OGGETTO: IDVIP 3559 Osservazioni dell'Unione dei Comuni delle Terre di Acaya e di Roca riguardo la prescrizione A.5 del DM del 11-09-2014 GASDOTTO TAP.

Osservazioni dell'Unione dei Comuni Terre di Acaya e di Roca ad Integrazione delle Osservazioni del Comune di Melendugno e Vernole Riguardo la Prescrizione A.5 del DM 223 del 11.09.2014

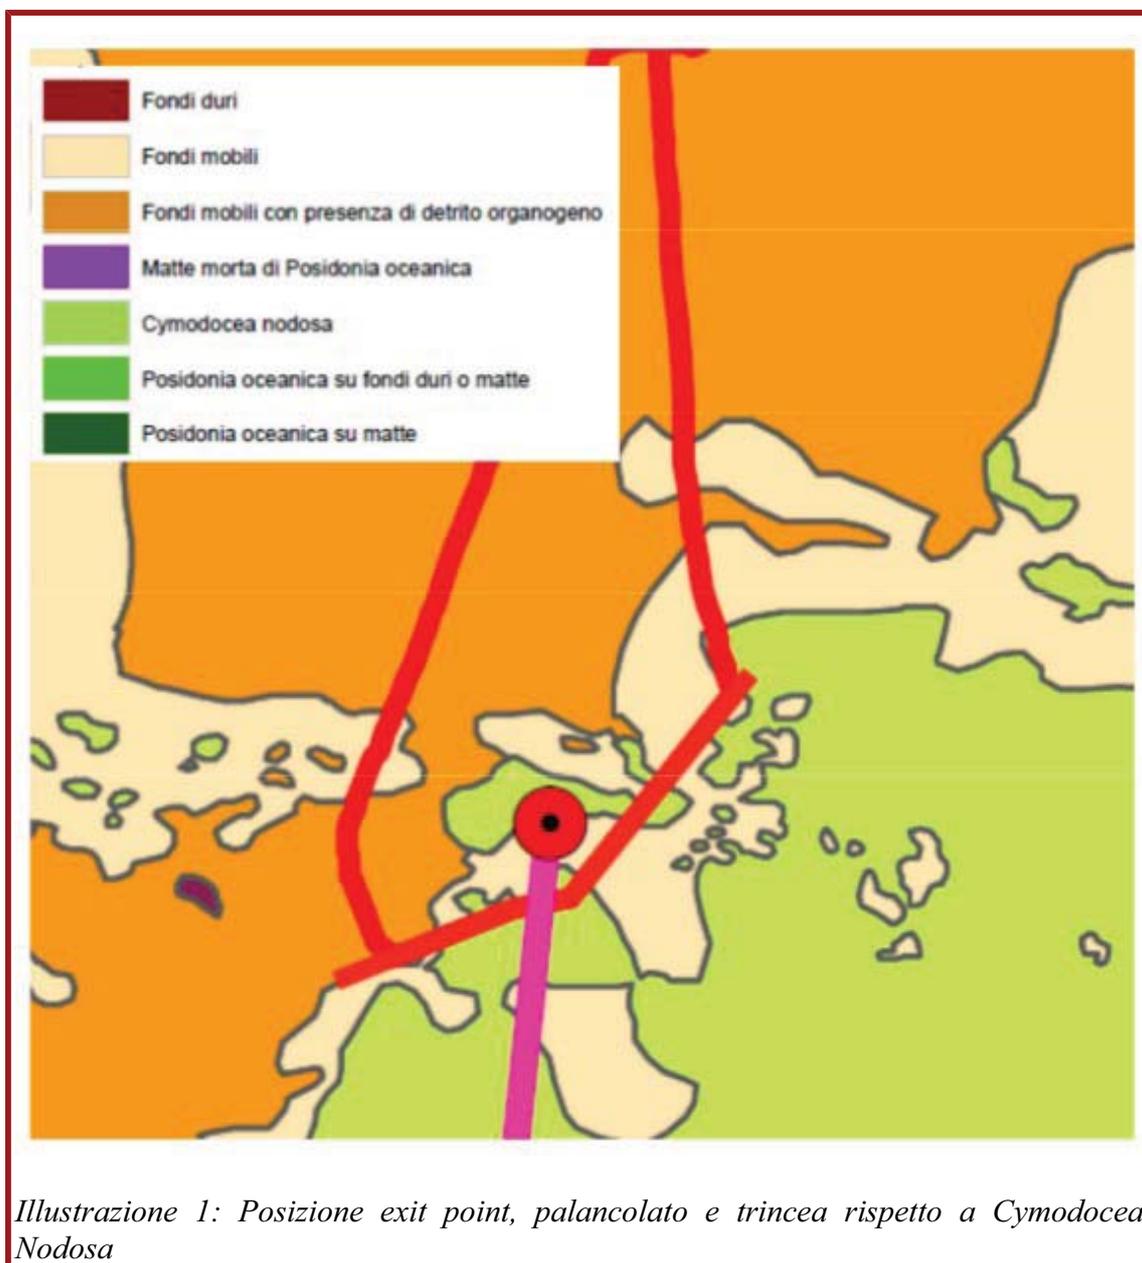
Rilievi circa le nuove prospezioni per la mappatura delle fanerogame marine

I nuovi documenti presentati da TAP (RSK environment 2017; RSK Shelter 2017), riguardo la mappatura delle fanerogame marine, presentano la principale novità che, rispetto alla documentazione precedente, si rileva una maggiore presenza di *Posidonia Oceanica* e *Cymodocea Nodosa*, piante che fortemente caratterizzano particolari ambienti marini, entrambi protetti a livello comunitario (rispettivamente habitat 1120 e habitat 1110 della Rete Natura 2000 ("Interpretation Manual EU.pdf")).

Occorre quindi sottolineare che si è passati dalla iniziale negazione da parte di TAP della presenza di tali habitat, da cui la scelta di approdare sulla spiaggia di San Basilio (anni 2012-2013), alla successiva ammissione della sporadica presenza di tali piante (anno 2013-2014), fino ad arrivare ad accertare la presenza di praterie dense sia di *Posidonia*, sia di *Cymodocea* (2017). Quest'ultimo dato presentato dal proponente solo in seguito alla pressione esercitata da Regione Puglia e ARPA Puglia, che hanno eseguito due campagne di monitoraggio in mare (fase A e fase B) tra Luglio ed Agosto del 2017, come verrà analizzato in seguito.

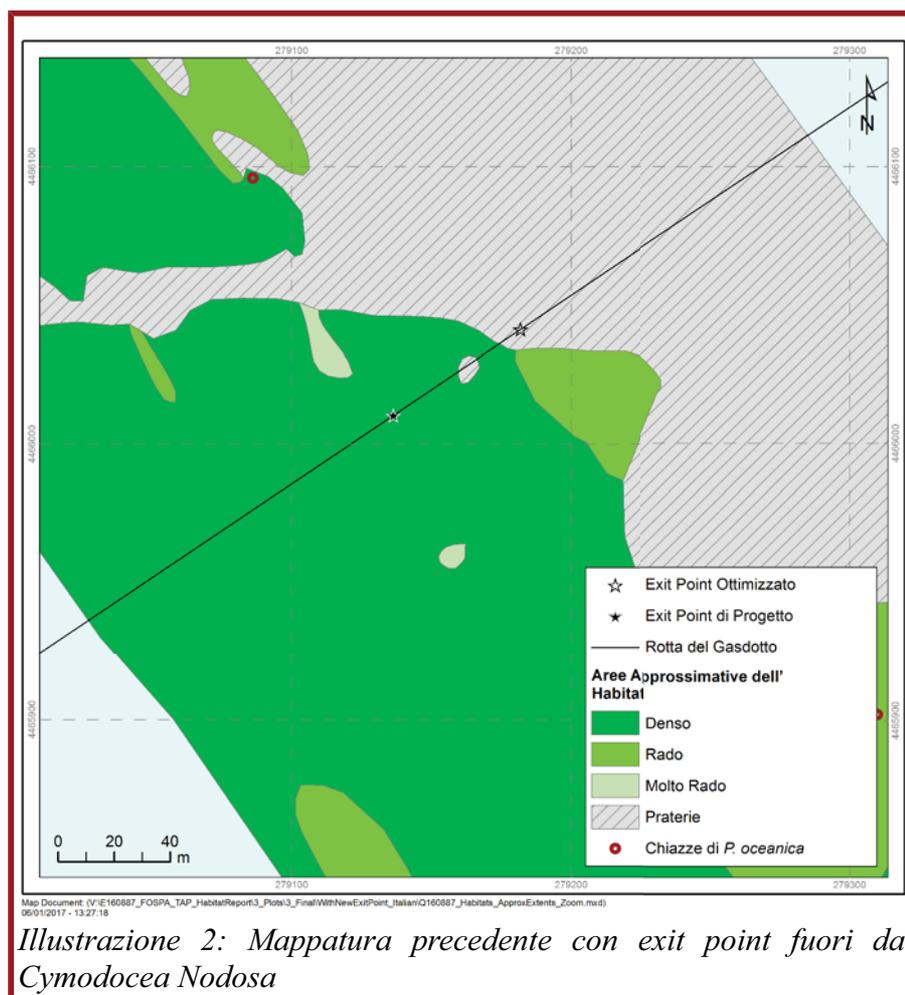
Questa soluzione però non risolve affatto il problema, in quanto il nuovo exit point ricade ancora all'interno di una prateria di tali piante, determinando un'interferenza con la *Cymodocea* quantificabile in 180 – 200 m², come ammesso da TAP stessa (pag. 18). Anzi, come si vede a pag. 376 (illustrazione 1), tale palancolato sembra risultare del tutto inutile, essendo l'exit point ancora all'interno della prateria di *Cymodocea*.

Situazione ben diversa da quanto presentato nel documento appena antecedente (illustrazione 2), in cui l'exit point risultava fuori dalle aree occupate da *Cymodocea*. In ogni caso anche questa soluzione, essendo a distanza inferiore ai 50 m da tali piante, risultava essere comunque ancora in violazione della prescrizione A.6b, che recita testualmente: “l'exit point del micro tunnel dovrà essere ubicato ad una distanza **non inferiore a 50 m dalle ultime piante di *Cymodocea nodosa***”.

Illustrazione 4: Posizione di pianta adulta di Posidonia a circa 46 m dall'exit point, mappata con rilevamento GPS. Le X verdi indicano mattes di Posidonia viva. Il cerchio rosso ha raggio 50 m.

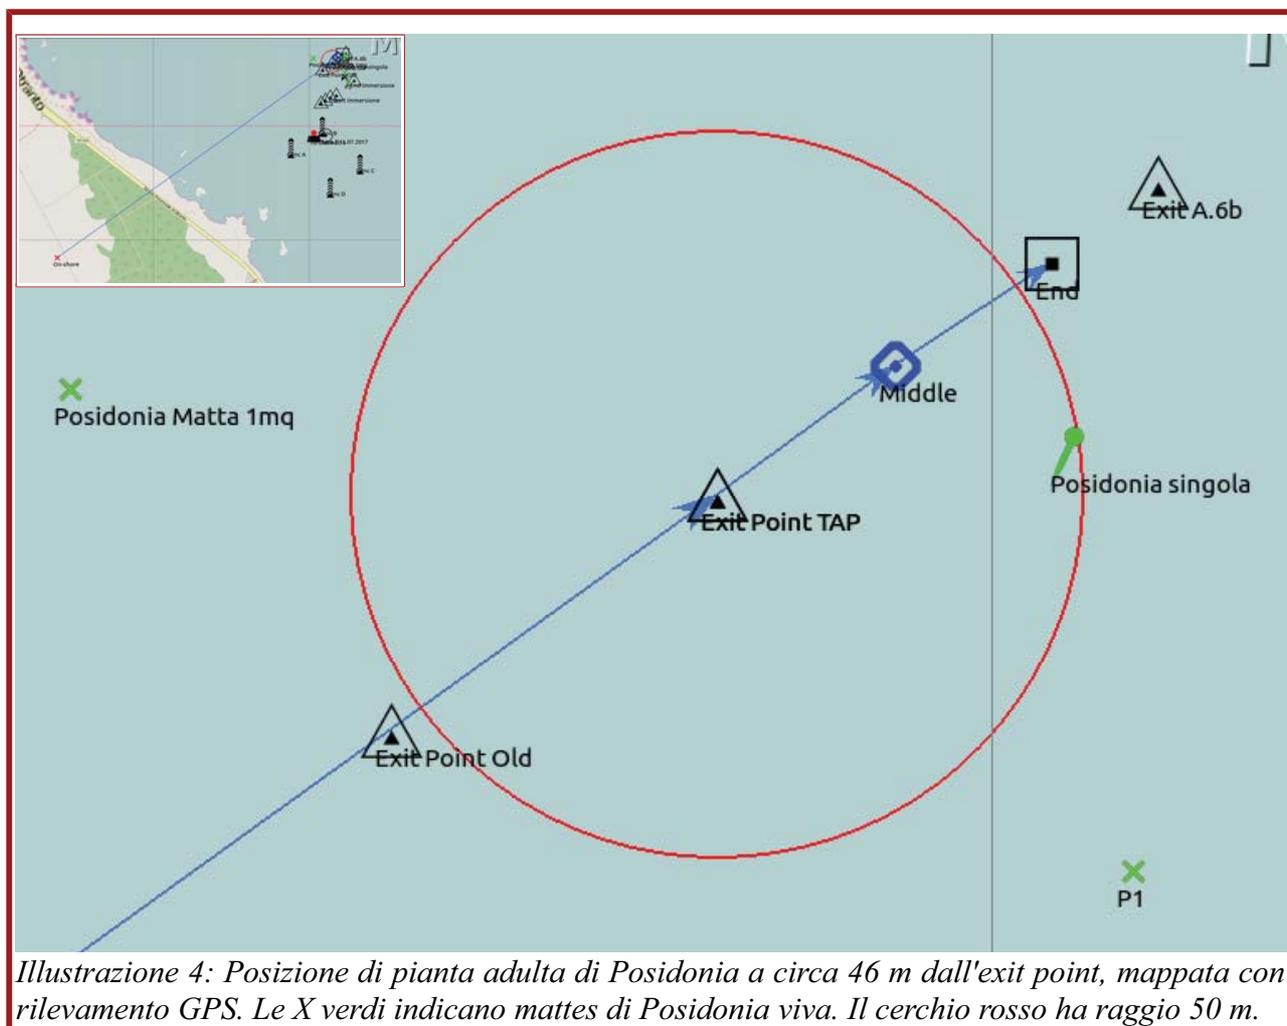
adulte di *Posidonia* nel raggio di 50 m dall'exit point è stata segnalata da ecologi marini e sommozzatori. Per la precisione una pianta adulta posta a circa 46 m ad est dell'exit point, di cui si hanno le coordinate GPS riportate su carta nautica (illustrazione 4 e 5), ed una pianta adulta posta a circa 25 m sempre dall'exit point (illustrazione 6).

Illustrazione 7: Scie di vortici di von Kármán.

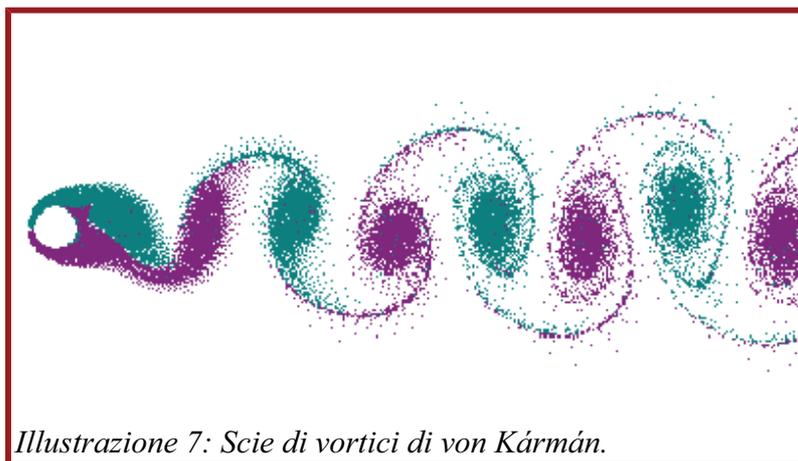
Nella documentazione fino ad ora presentata da TAP, riguardo l'analisi delle sollecitazioni a cui è sottoposta la tubazione nel tratto off-shore, sembrano non essere stati presi in considerazione gli effetti dovuti alla probabile formazione di scie di vortici di von Kármán nel caso che le correnti marine, investendo trasversalmente la tubatura, possano avere numeri di Reynolds idonei ad innescare la formazione di tale fenomeno.

Il distacco alternato di questi vortici imprime sollecitazioni cicliche al corpo cilindrico interessato, provocando vibrazioni che si trasmetteranno verosimilmente lungo la tubazione fino a grande distanza e con frequenze che potrebbero generare fenomeni di risonanza; sono noti, infatti, casi di manufatti, che hanno subito cedimenti catastrofici proprio a causa loro.

Si sottolinea di conseguenza la totale assenza di analisi riguardo il comportamento del microtunnel qualora sottoposto a sollecitazioni dinamiche e la sua resistenza ad eventuali cedimenti per fatica, con l'eventuale possibilità di dover considerare fenomeni di risonanza.
